石津鉄筋住宅耐震補強ほか工事の設計図書の訂正について（通知）

石津鉄筋住宅耐震補強ほか工事の設計図書等（図面、参考内訳明細書）について、下記のとおり、一部訂正しますので、お知らせいたします。

図面正誤表

工事名称：石津鉄筋住宅耐震補強ほか工事

1. 階 建具符号伏図 1/100

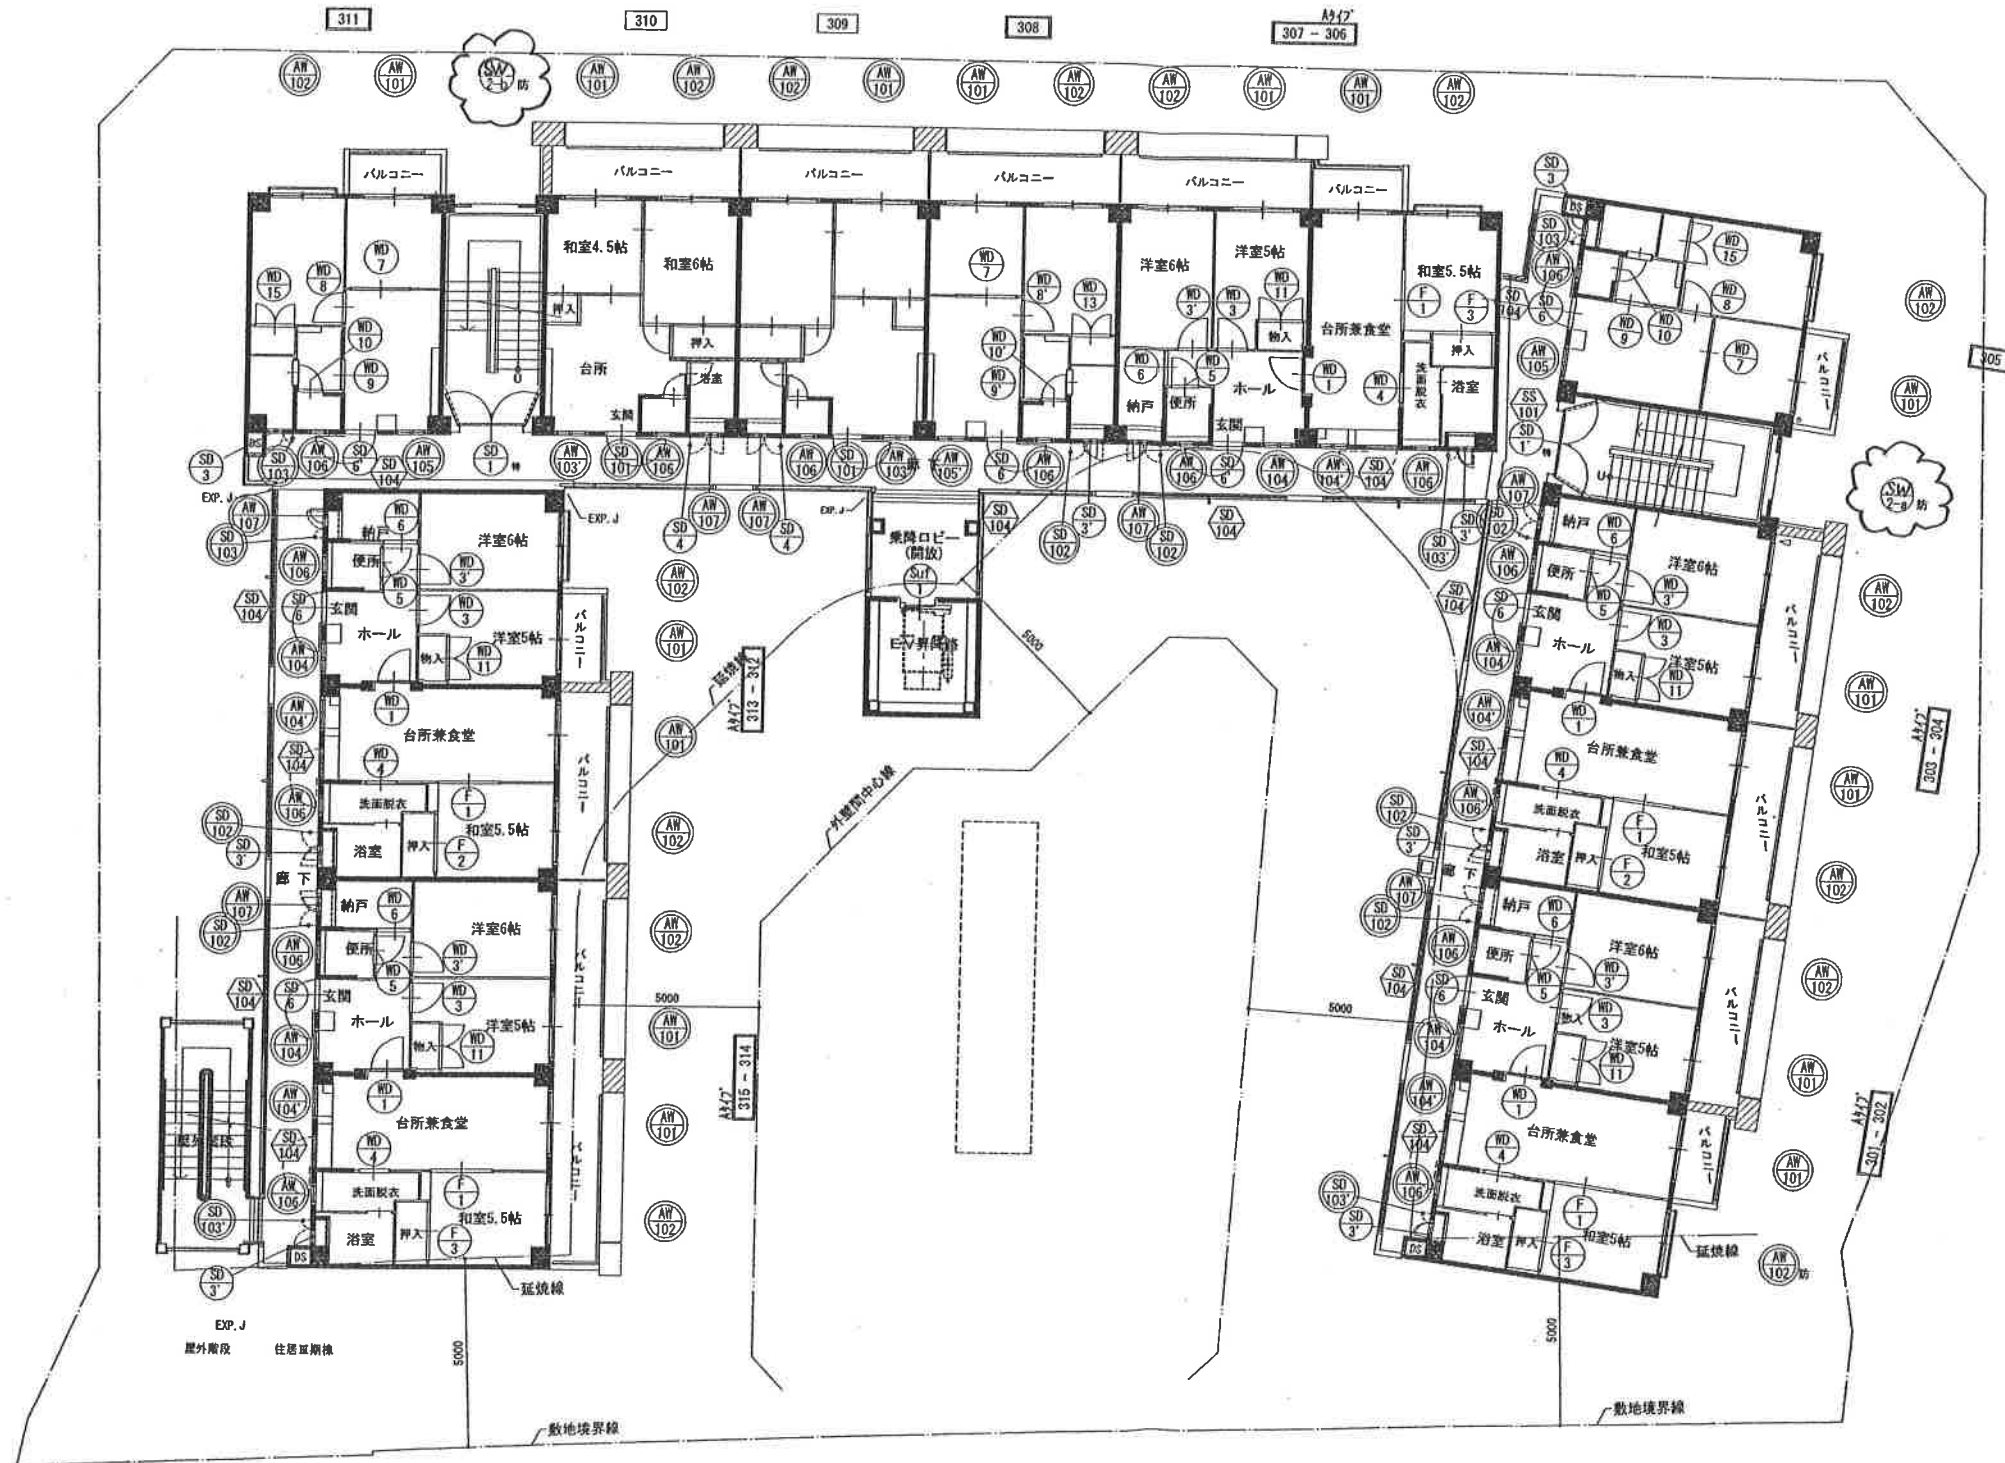
図面No.	図面名称	訂正箇所	誤	正	備考
A-80	(改修) 1階建具符号伏図	図面内表記内容	建具新設(防火設備) AW1-a、AW1-b	建具新設(防火設備) SW1-a、SW1-b	訂正
A-81	(改修) 2階建具符号伏図	図面内表記内容	建具新設(防火設備) AW2-a、AW2-b	建具新設(防火設備) SW2-a、SW2-b	訂正
A-82	(改修) 3階建具符号伏図	図面内表記内容	建具新設(防火設備) AW2-a、AW2-b	建具新設(防火設備) SW2-a、SW2-b	訂正
A-83	(改修) 4階建具符号伏図	図面内表記内容	建具新設(防火設備) AW2-a、AW2-b	建具新設(防火設備) SW2-a、SW2-b	訂正
A-84	(改修) 5階建具符号伏図	図面内表記内容	建具新設(防火設備) AW3-a、AW3-b	建具新設(防火設備) SW3-a、SW3-b	訂正
A-85	(改修) 住戸建具符号伏図・建具表	図面内表記内容	建具新設(防火設備) AW1-a、AW1-b、AW2-a、AW2-b、AW3-a、AW3-b	建具新設(防火設備) SW1-a、SW1-b、SW2-a、SW2-b、SW3-a、SW3-b	訂正
A-105	部分詳細図(3)	図面内表記内容	部分詳細図A/10 階段室アルミ製建具詳細図 (スパンドレル防火設備) アルミサッシ、サッシアンカー、アルミ水切、アルミ額縁、ガラス押え	部分詳細図A/10 階段室スチール製建具詳細図 (スパンドレル防火設備) サッシアンカー、ガラス押え	訂正

訂正後
